新竹縣政府工程查核代表照片表

拍攝日期：113.01.04

工程名稱：竹北市公 29 公園籃球場地坪改善工程

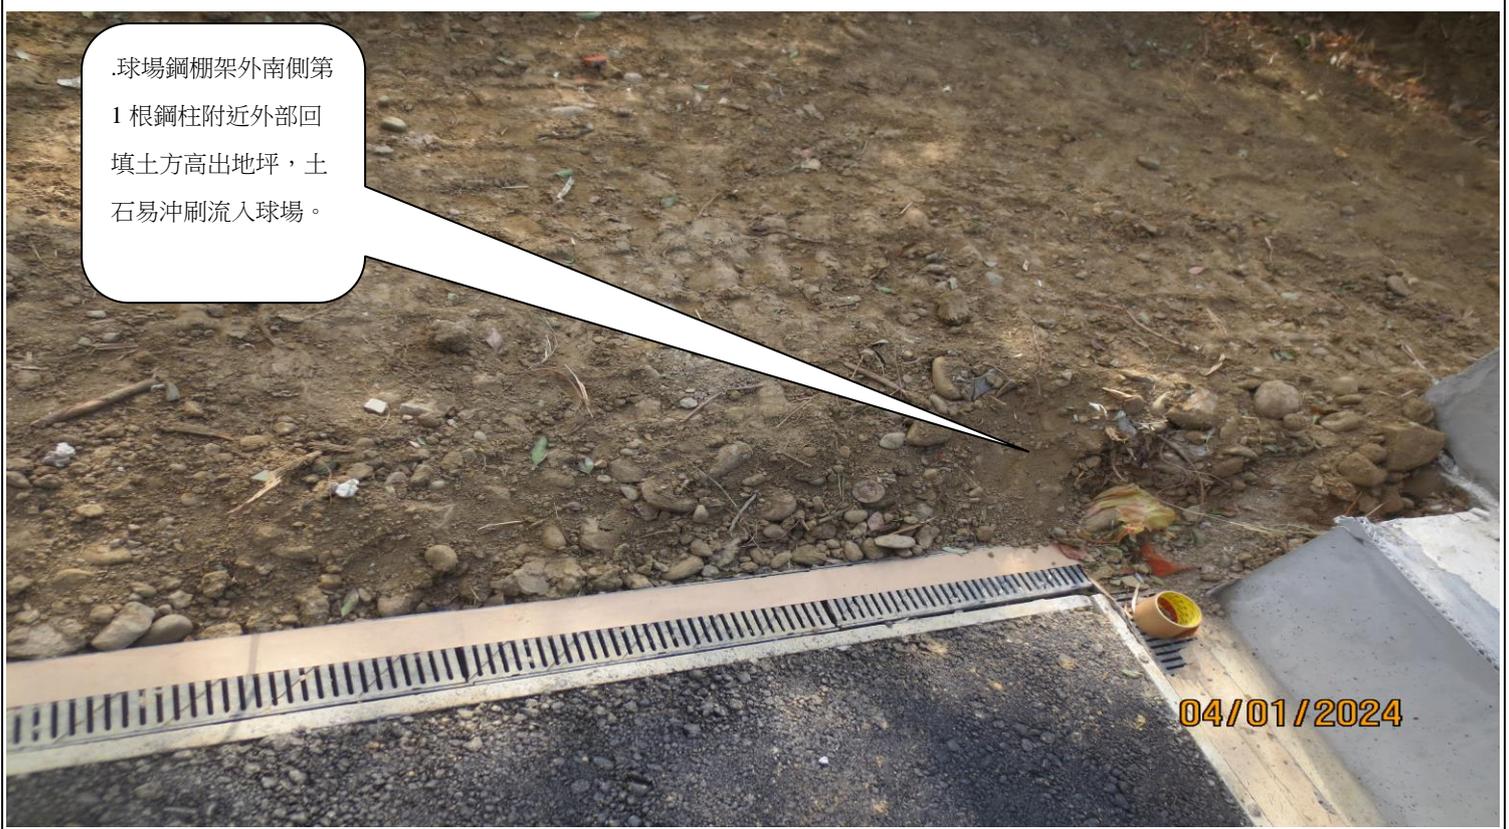
籃球場鋼棚架外西側
第 7 根鋼柱外圍回填
土方，局部內含鐵
片、寶特瓶未清除。

籃球場鋼棚架外西側第 7 根鋼柱外圍回填土方，局部內含鐵片、寶特瓶未清除。
